RESPUESTA A LOS COMENTARIOS Y
OBSERVACIONES AL TOMO III PLAN DE
EXPANSIÓN DE TRANSMISIÓN

2022-2036

PESIN
2022

RESPUESTA A COMENTARIOS DE ENSA AL PESIN 2022 NOTA DSAN No. 0183-2023

Comparación del planeamiento contra la operación real.

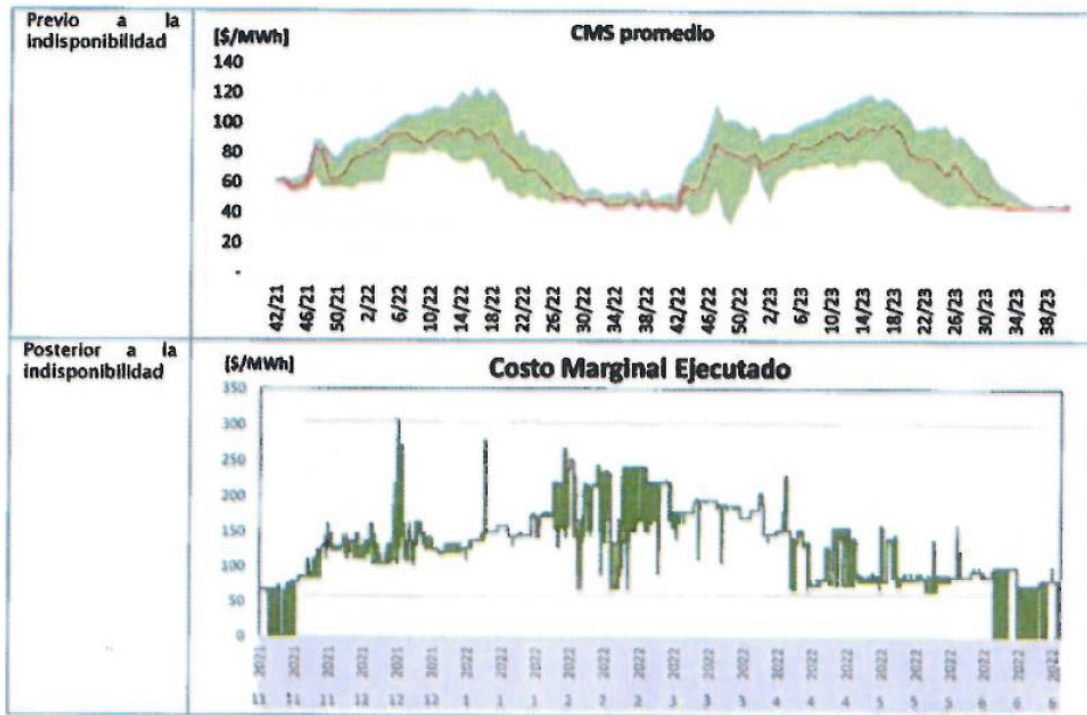
En vista de los hechos presentados durante el año 2021 que afectaron el primer semestre 2022, y cuyos efectos se pueden validar con los precios del mercado ocasional, los cuales aumentaron drásticamente producto de la indisponibilidad de la central a carbón propiedad de Minera Panamá, se recomienda se revise la proyección integrando al menos a Minera Panamá en el estudio de forma real.

Debajo se muestra que la planificación del CND estimó precios dentro de un rango entre 40 \$/MWh hasta 120 \$/MWh. Sin embargo, la realidad producto de la indisponibilidad sumado a otros factores, implicó que los precios superaran los 300 \$/MWh.

El criterio utilizado por ETESA "le indicamos que la forma de modelar el auto generador Minera Panamá considera tanto su consumo y autoproducción total, por lo cual el efecto neto" no representa la realidad en virtud que se debe representar al generador con sus características (mantenimiento, tasa de salida forzada, etc.). En atención a la experiencia, es que se solicita mejorar la representación de los Autogeneradores para representar sus generadores y sus demandas.

Respecto al modelado de Minera Panamá, la misma es una empresa con licencia de autogenerador, ETESA, tal cual lo establece el reglamento debe utilizar la información enviada por los agentes del mercado para planificar el Sistema de Transmisión.

Se entiende que bajo ciertas circunstancias puede haber cambios que repercuten en la operación del SIN y por consiguiente en los precios del mercado, bajo estas condiciones el CND tiene la función de realizar el despacho de mínimo costo considerando las unidades de generación disponible para que la demanda sea abastecida, basado en esto ETESA debe garantizar que el sistema de transmisión este preparado para cualquier eventualidad que se presente en el SIN.
